改善箇所説明図

基準不適合発生箇所

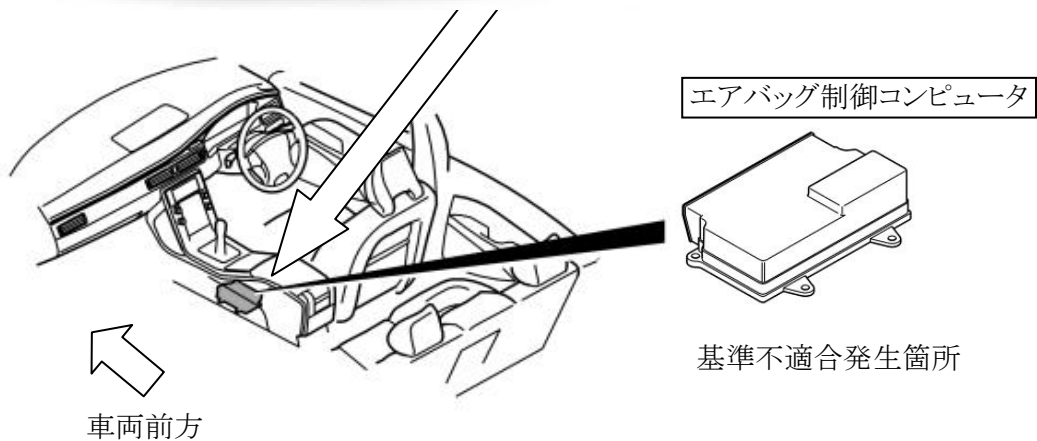
エアバッグ制御コンピュータのプログラムが不適切なため、側面衝突時にサイドエアバッグおよびカーテンエアバッグが展開しないおそれがある。

全車両、エアバッグ制御コンピュータのプログラムを対策したプログラムに書き換える。

運転席ドアヒンジ上部ボルトに黄色ペイントを塗布する。
